再度届出を行う理由の記載例(リコール届出一覧表(届出番号2325及び外-1570))
(リコール届出に関する国土交通省の報道発表資料より)

リコール届出一覧表

リコール届出一覧表(届出番号2379及び2540)(リコール届出に関する国土交通省の報道発表資料より)

改善箇所説明図

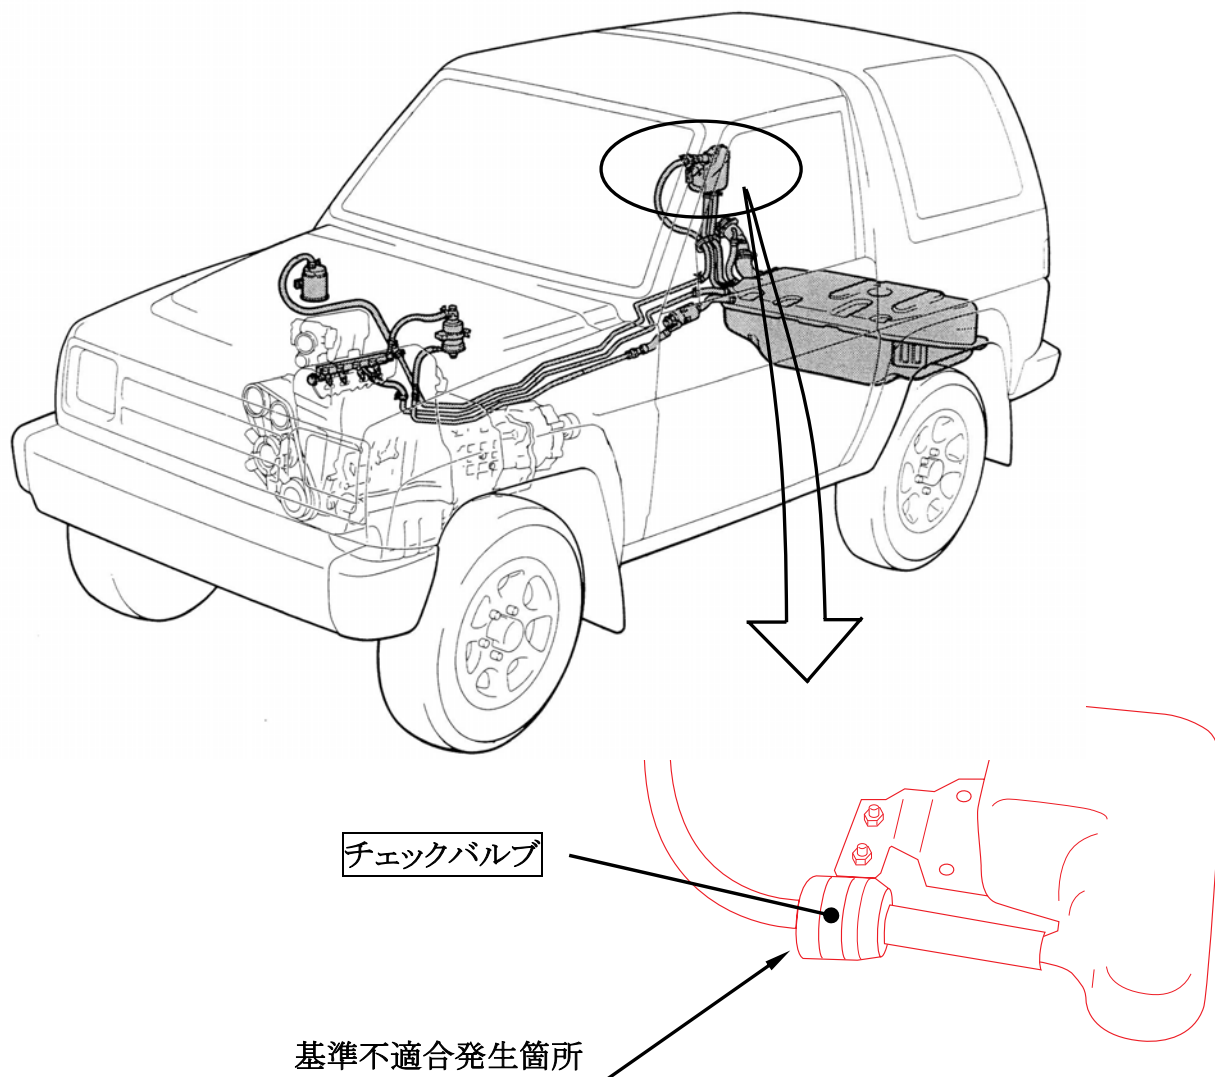
燃料蒸発ガス排出抑止装置のチェックバルブの耐久性が不十分なため、長期間使用すると亀裂が発生することがある。そのため、そのまま使用を続けると、最悪の場合、燃料蒸発ガスが車室内に漏れ、ライター等の火が引火して火災に至るおそれがある。

全車両、当該チェックバルブを対策品と交換する。なお、部品の供給に時間を要することから、部品が供給できるまでの暫定措置として、全車両、当該チェックバルブを補強し、後日対策品に交換する。また、定期点検整備において、確実に当該部位を点検するよう注意喚起する。

識別： 改善済車両にはエンジンルーム内ネームプレート車両右側に黄色ペイントを塗布する。

改善箇所説明図

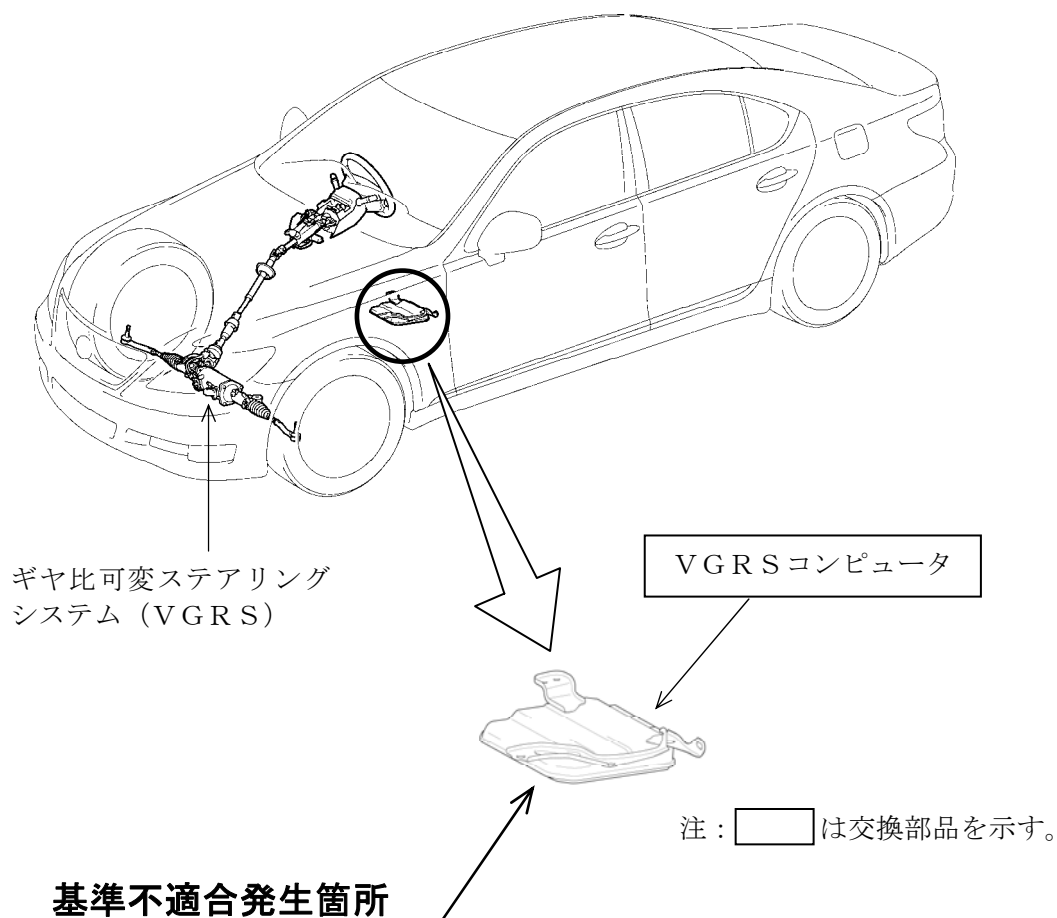
ギヤ比可変ステアリングシステム (VGRS) の制御プログラムが不適切なため、通常の据え切り操作から急ハンドルのような素早い戻し操作をすると、一時的にハンドルの中立位置が大きくずれることがある。

全車両、制御プログラムを修正したVGRSコンピュータと交換する。

なお、交換部品の準備が整うまでの間、運転時の注意事項を使用者に周知する。

識別：改善済車両にはエンジンルーム内の車台番号打刻位置右下部に黄色ペイントを塗布する。
